Keuringsverslag van een elektrische laagspanning- en zeer lage spanningsinstallatie

NIET CONFORM

Straatnaam: Kapelstraat
Huisnummer: 9
Busnummer:
Postcode: 2040
Gemeente: Berendrecht
Land: België

Controlebezoek van een oude huishoudelijke elektrische installatie van een wooneenheid bij verkoop op vraag van de verkoper volgens (KB 08/09/2019) - AREI Boek 1- 8.4.2. en 8.2.1. en 4.2.4.3.

Afbeelding schakel- en verdeelbord:

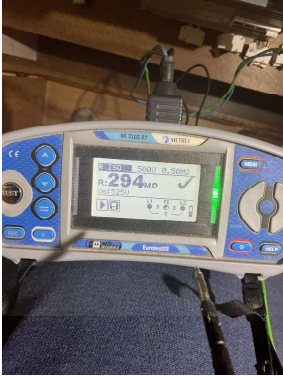
- I5.06 De deur en/of afschermplaat van het schakelbord dient (terug)geplaatst te worden. Aanraking van onder spanning staande delen mogelijk. (Boek 1 Afdeling 5.1.4, en 5.3.5.1.A, en 4.2.2.3.)
